Mémoire en réponse à l'avis de la Mission Régionale d'Autorité environnementale de Corse

Projet de centrale photovoltaïque de Renno

Maître d'Ouvrage :
SAS Centrale photovoltaïque de Renno

Septembre 2024

Figure 2 : Cartographie des OLD du projet

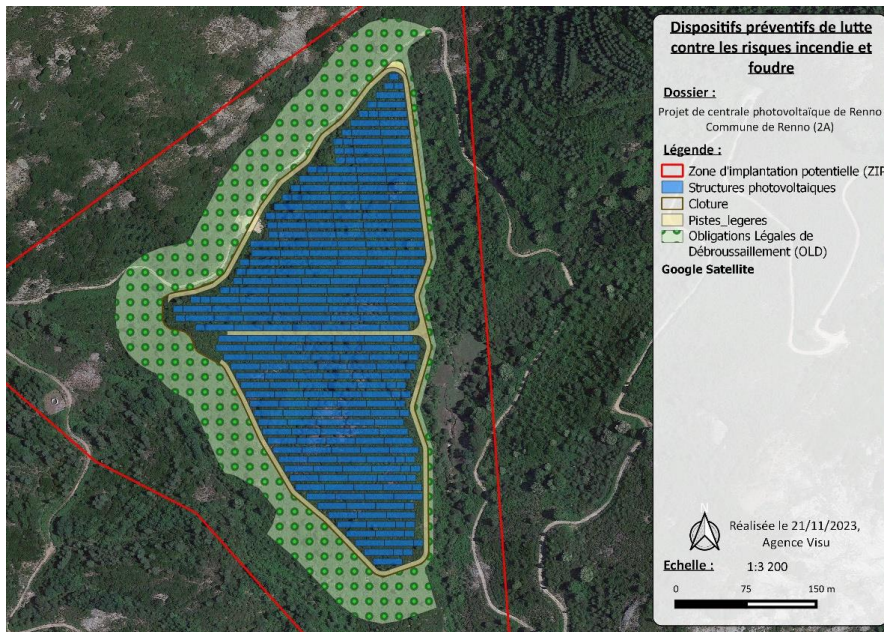
En p. 4 de l'avis du 19/06/2024 de la MRAE, il est indiqué que « le projet nécessitera un défrichement total de 25 ha pour une surface totale d'emprise de 8,8 ha (dont 5,2 ha de panneaux), incluant projet et obligations légales de débroussaillage dans une bande de 50m ».

EDF Renouvelables France précise que le projet ne supprime pas l'état boisé ou la destination forestière d'un boisement et ne nécessite donc pas une opération de défrichement sur 25 ha. En revanche, EDF Renouvelables confirme que le projet sera soumis aux obligations légales de débroussaillage (OLD) qui ne constituent pas des opérations de défrichement mais qui correspondent à des opérations de réduction des combustibles végétaux dans le but de diminuer l'intensité et de limiter la propagation des incendies. Quelques arbres sont présents sur ces OLD et seront conservés (cf. MR14).

La surface totale de la zone clôturée représente 8,8 ha, dont 5,2 ha de panneaux. Quant au périmètre des OLD sur une bande de 50 m, il correspond à une emprise de 4,1 ha. L'emprise globale du débroussaillage s'applique donc sur moins de 13 ha.

Rappelons que le projet prévoit, à travers la mesure de réduction MR14, d'adapter la gestion des OLD aux enjeux écologiques du site (les ripisylves, situées en bordure de cours d'eau et composées par des essences peu inflammables ne seront pas soumises aux OLD).

Figure 3 : Tracé prévisionnel du raccordement externe de la centrale photovoltaïque

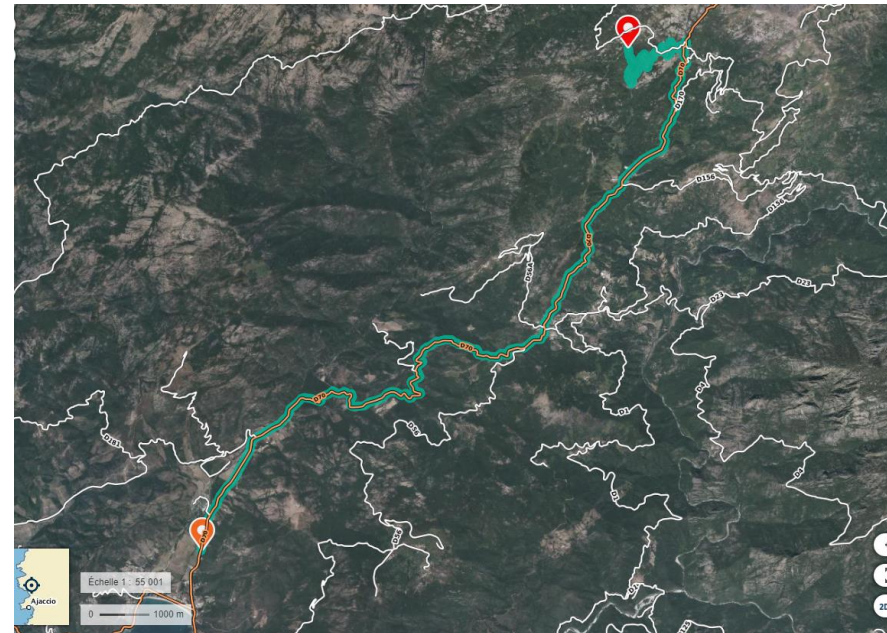
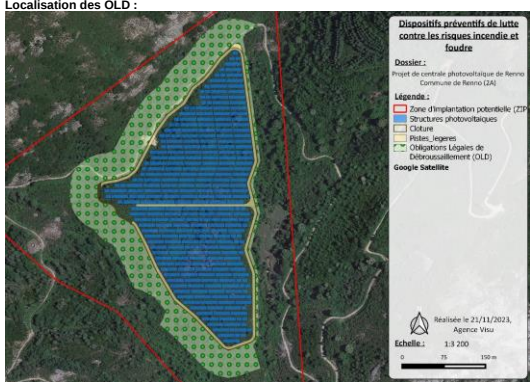
« La MRAe recommande d'intégrer dans le périmètre retenu pour l'analyse des impacts du projet, les travaux du raccordement au poste source qui font partie intégrante du projet ainsi que l'ensemble du périmètre faisant l'objet des obligations légales de débroussaillage. ».

Il se distingue du raccordement électrique externe qui relie le poste de livraison, privé, au réseau public de transport d'électricité. Le raccordement électrique externe des structures photovoltaïques est une opération menée par le gestionnaire du réseau.

Ainsi, le raccordement de la centrale photovoltaïque au réseau public est une opération menée par le gestionnaire de réseau EDF SEI qui en est le maître d'ouvrage et non la SAS Centrale Photovoltaïque de Renno. Le câble qui relie la centrale photovoltaïque au poste source est ainsi la propriété du gestionnaire de réseau. C'est donc le gestionnaire de réseau qui choisit le tracé du raccordement selon des caractéristiques techniques et économiques qui lui sont propres. Il préconise, dans ce sens, la solution de raccordement optimale en fonction de l'état du réseau.

En revanche, le tracé du raccordement définitif au réseau ne peut être connu qu'à l'issue de l'obtention de l'ensemble des autorisations administratives du projet et qu'une fois l'élaboration de la convention de raccordement finalisée par EDF SEI.

Une demande de Proposition Technique de Raccordement a été faite par EDF Renouvelables France à EDF SEI. A ce jour, la Proposition Technique d'EDF SEI envisage de raccorder le parc au poste source de Sagone, distant d'environ 22 km. Les routes et chemins seront utilisés en priorité et le raccordement s'effectuera en souterrain le long des voies existantes. Ci-après une carte illustrant le tracé de ce raccordement prévisionnel.

On constate à travers cette carte que le tracé se situe majoritairement sur la départementale D 70, sans incidence particulière d'un point de vue environnemental puisque le raccordement sera réalisé dans l'accotement de cette voie existante.

Il parcourra également la piste DFCI existante qui sert à l'accès pendant la phase chantier, située entre la route départementale et la zone du projet.

Figure 5 : localisation de l'ancienne décharge d'ordures ménagères

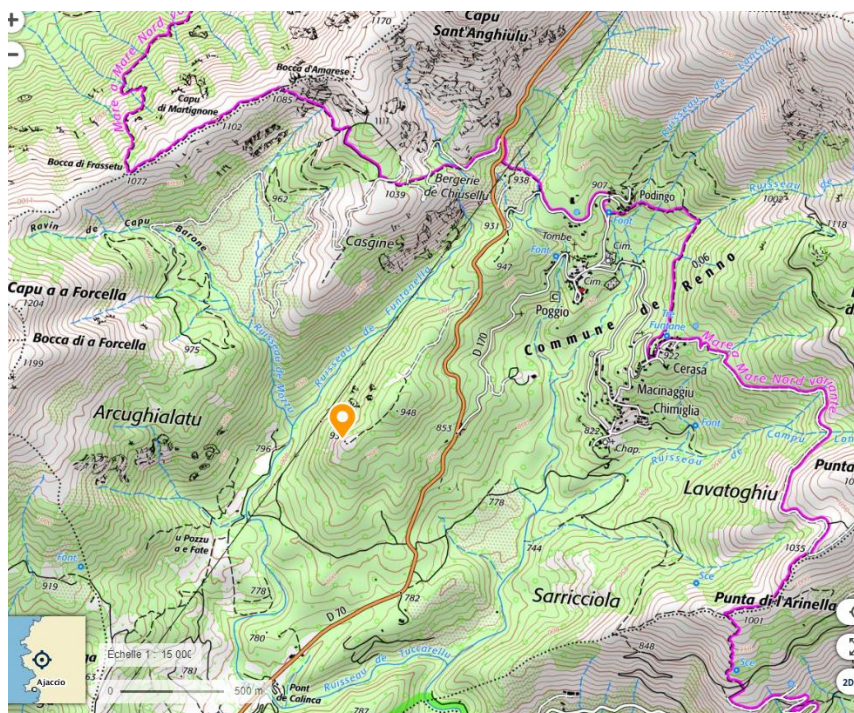
« La MRAe recommande de justifier l'absence de sites alternatifs de moindre enjeu environnemental. »

Dans un premier temps, une recherche de sites dégradés ou anthropisés à l'échelle de la commune de Renno démontre que le seul site répertorié dans les différentes bases de données consultées est celui de l'ancienne décharge d'ordures ménagères de Letia. Ce site ne présente pas de conditions favorables pour l'implantation d'un parc photovoltaïque (superficie très faible (moins de 0,5 ha), topographie incompatible (en haut d'une butte, en tête de vallon à forte pente)).
